Lauf, den 21.12.2012

Betr. Neubau des Parkplatzes Krankenhaus

**Gesamtkosten aus Parkplatz-, Lärmschutz und Erschließungskosten
im Vergleich zu Variante 3 des Bauamts**

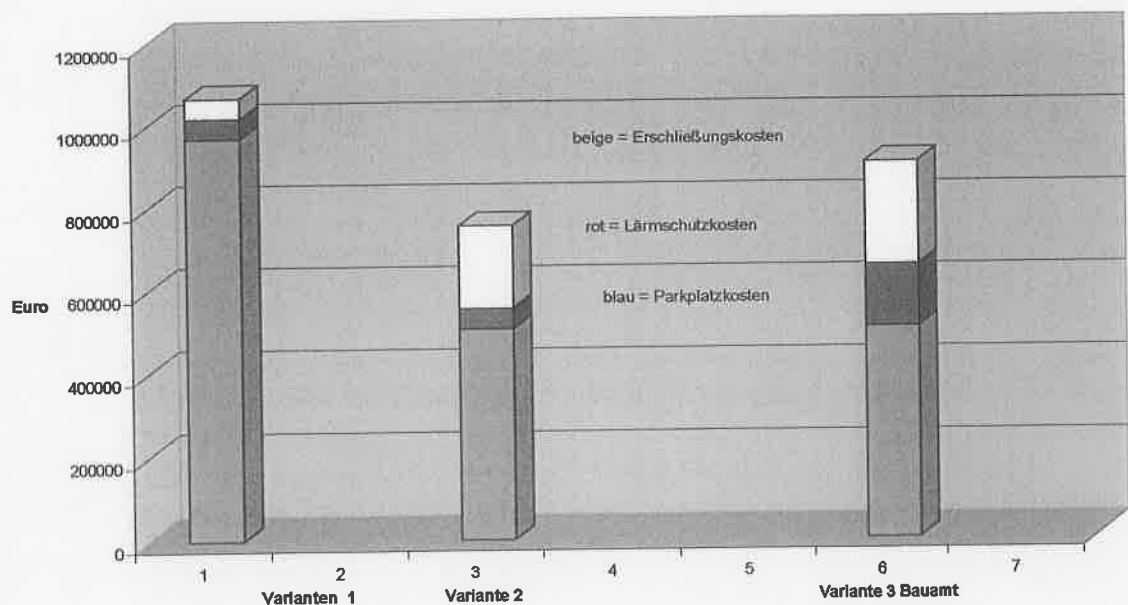
Da bei den Kostenschätzungen Erschließungskosten und Infrastrukturkosten nicht berücksichtigt wurden, setzen wir diese bei der Variante 3 des Bauamtes mit zusätzlich 250.000.-€ an. Die hohen Infrastrukturkosten ergeben sich aus der Vorgabe, dass sowohl der geplante Parkplatz Nord als auch der Parkplatz West über die Kunigundengasse angebunden werden sollen.

- Es wurden die vom Bauamt angesetzten Kosten pro Parkplatz zugrunde gelegt, um die Kostenschätzungen mit der Variante 3 des Bauamtes vergleichen zu können.
- Als Infrastrukturkosten für die Anbindung des Parkplatzes Nord an die Simonshofer Str. wurden 200.000.- € bei unserer Variante 2 berücksichtigt.
- Bei geringeren Fahrzeugbewegungen vom Parkplatz West zur Kunigundengasse wird ein Lärmschutzwall – sofern er überhaupt notwendig ist – für 50.000 € als ausreichend angesehen.
- Die hohen Infrastrukturkosten in der Kunigundengasse entfallen, da nur der Mitarbeiterparkplatz West Zusatzverkehr in der Kunigundengasse erzeugt.

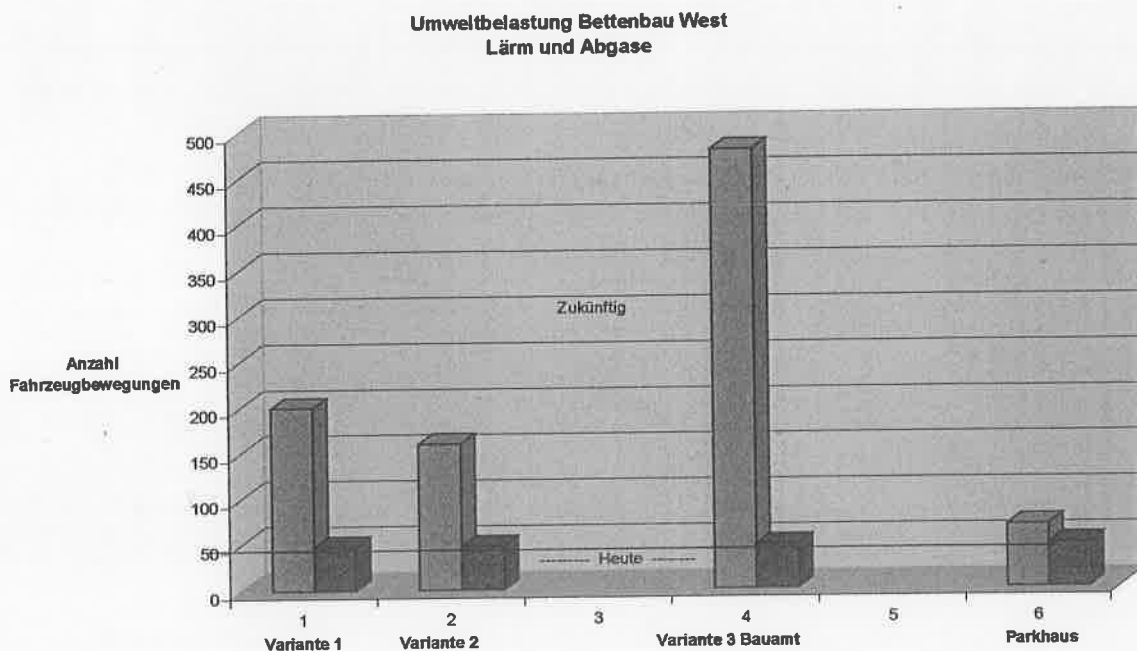
Alle Varianten des Krankenhauses und des Bauamtes führen den Verkehr vom Parkplatz West und Nord direkt am Bettenbau vorbei auf die Kunigundengasse. Dadurch entstehen für die Patienten des Bettenbaus Belastungen in Form von Lärm, Abgasen und Beeinträchtigungen durch die Nachtbeleuchtung, worauf das Architekturbüro des Krankenhauses nachdrücklich hingewiesen hat.

Parkplatz West : 80 Plätze für Mitarbeiter, 2 Fahrzeugbewegungen pro Tag,
übrige Parkplätze West und Nord je 4 Fahrzeugbewegungen pro Tag.
Der heutige Bestand wird mit 24 Fahrzeugen für Ärzte je 2 Fahrzeugbewegungen angesetzt.

Bei Verwirklichung der vom Bauausschuß ausgewählten Variante 3 wird sich die Umweltbelastung für die Patienten des Bettenbaus um das 10-fache erhöhen.

4. Zusätzliche Verkehrsbelastung der Kunigundengasse

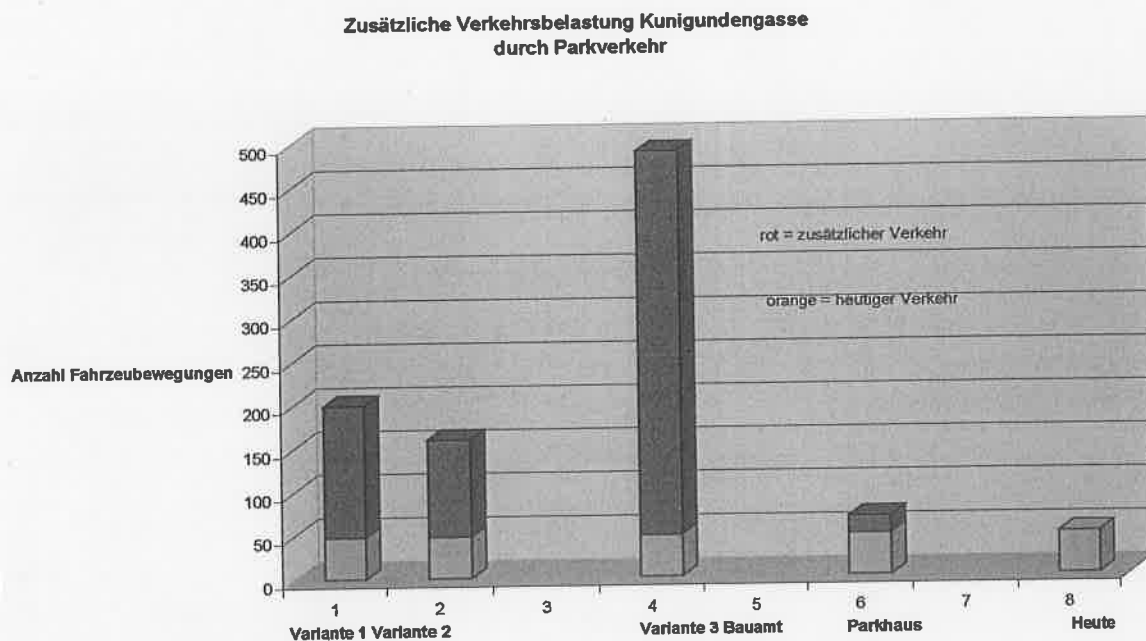
Durch die geplante Verkehrsanbindung der Parkplätze West und Nord an die Kunigundengasse findet eine unnötige Verlagerung des Besucher- und Mitarbeiterverkehrs von der Simonshofer Straße in die Kunigundengasse statt. Zusätzlich wird sich nach Auffassung der Planer des Krankenhauses, die wir teilen, ein unnötiger und erheblicher Suchverkehr zwischen den Parkplätzen Süd und den Parkplätzen West und Nord einstellen, der zu einer erheblichen Mehrbelastung der Kunigundengasse führen wird. Dieses zusätzliche Verkehrsaufkommen zeigt folgendes Bild, wobei der zusätzliche Suchverkehr noch nicht berücksichtigt wurde.
